ÉTUDE D'IMPACT SELON L'APPROCHE ÉQUILBRÉE (EIAE) AÉROPORT DE PARIS-ORLY

RAPPORT D'ANALYSE DE BRUITPARIF

Date de publication : 25 juillet 2024

Le présent rapport de Bruitparif vise à répondre à la double saisine de la Présidente du Conseil régional d'Île-de-France et du Président de la Métropole du Grand Paris, qui ont souhaité disposer d'une appréciation des différents scénarios proposés et d'un éclairage sur des mesures alternatives ou complémentaires.

Figure 16 : Evolution de la répartition des vols de nuit entre les créneaux horaires de nuit (extrait du rapport EIAE)

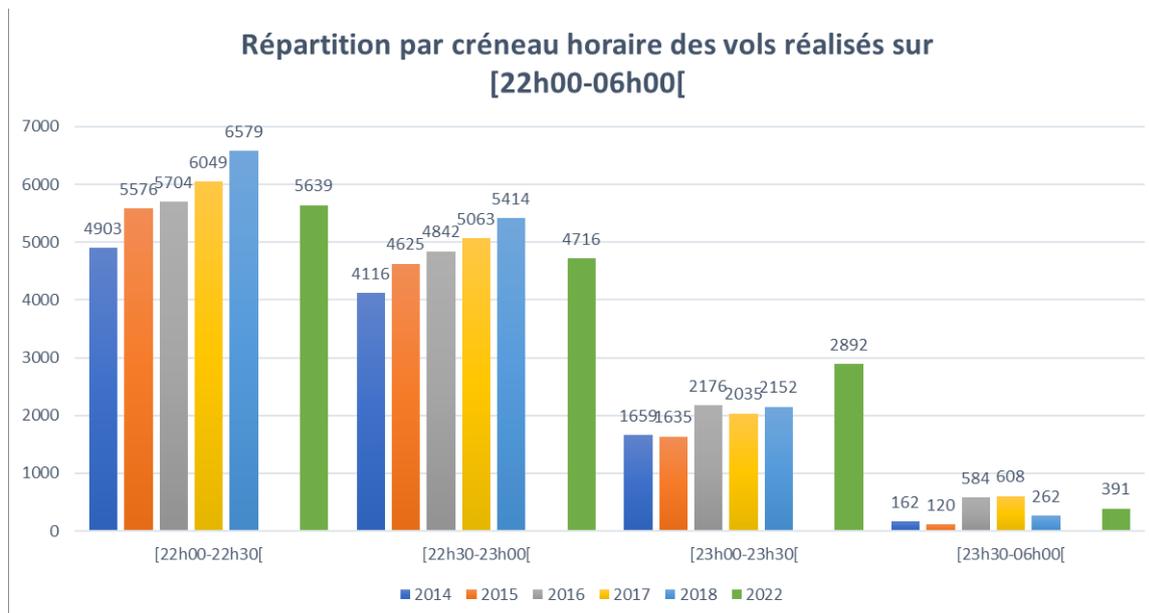
Tout comme pour le scénario fil de l'eau, **on peut s'interroger sur la faisabilité du rythme affiché pour le renouvellement de la flotte** avec une hypothèse de plus d'un triplement du nombre d'avions de marge cumulée supérieure à 17 EPNdB entre 2018/2022 (16%) et 2027 (57%) et une multiplication par 6 en 2029 (100%) dans ces deux scénarii (voir Figure 22).

Figure 26 : Évolution de l'indicateur Ln selon les différents scénarios à l'horizon 2027 tous mouvements confondus

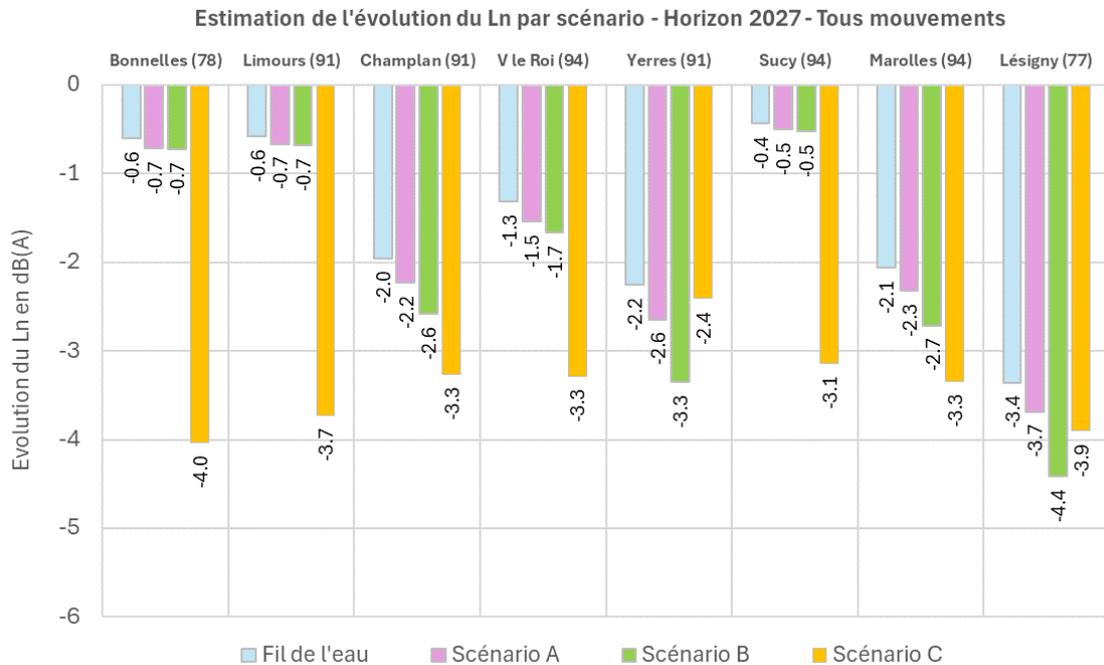
Les figures qui suivent (Figure 26 et Figure 27) présentent les estimations d'évolution de l'indicateur Ln pour les différents scénarios de l'EIAE, pour les horizons 2027 et 2029, par rapport à la situation de référence en 2018, pour les huit stations de Bruitparif, tous mouvements confondus.

Figure 27 : Évolution de l'indicateur Ln selon les différents scénarios à l'horizon 2029 tous mouvements confondus

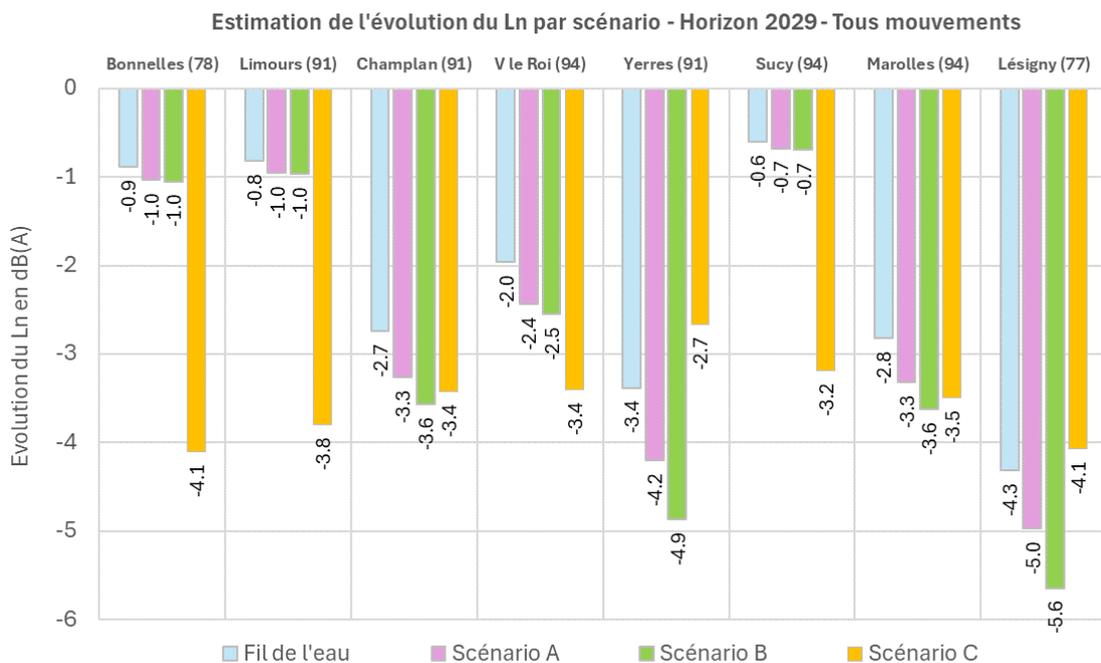
- À l'horizon 2029, les scénarios A, B et C de l'EIAE permettraient de réduire l'indicateur Ln, en moyenne sur les deux stations situées dans le périmètre Ln>50 dB(A), respectivement de 2,8 dB(A), 3 dB(A) et 3,4 dB(A). Le scénario C reste le plus performant mais l'écart se réduit entre les scénarios par rapport à l'horizon 2027 (0,6 dB(A) d'écart à l'horizon 2029 contre 1,5 dB(A) d'écart à l'horizon 2027). Sur le site de Champlan concerné plus souvent par la configuration décollage (60% du temps en moyenne) que ne l'est le site de Villeneuve-le-Roi (40%), le scénario B donne un gain légèrement supérieur au scénario C (3,6 dB(A) contre 3,4 dB(A)). Si l'on tient compte des résultats obtenus sur les huit stations de Bruitparif dans un périmètre plus large, les réductions s'établissent, selon les sites et les scénarios, de 0,7 dB(A) à 5,6 dB(A). Le scénario C reste le plus performant en moyenne (réduction de 3,5 dB(A) en moyenne sur les huit sites contre 2,9 dB(A) pour le scénario B et 2,6 dB(A) pour le scénario A). Pour les sites de Yerres (91) et Lésigny (77) principalement concernés par des nuisances sonores en configuration de décollage, le scénario B permet des réductions plus fortes que le scénario C (respectivement 4,9 et 5,6 contre 2,7 et 4,1 dB(A)), avec des écarts qui se renforcent par rapport à ceux de l'horizon 2027. Pour les sites concernés principalement par des nuisances sonores en configuration d'atterrissage (cas de Bonnelles (78), Limours (91) et Sucy-en-Brie (94)), c'est le scénario C qui permet les réductions les plus fortes avec, toujours, des différences très marquées avec les scénarios A ou B (exemple de Sucy-en-Brie (94) avec une réduction de 3,2 dB(A) permise par le scénario C à l'horizon 2029 contre 0,7 dB(A) seulement pour les scénarios A ou B).

- Les réductions obtenues sur les sites de Champlan et de Villeneuve-le-Roi, tous mouvements confondus, restent toutefois en deçà de l'objectif initial du PPBE d'Orly qui visait une réduction moyenne de l'indicateur Ln de 6 dB au sein du périmètre Ln>50 dB(A).
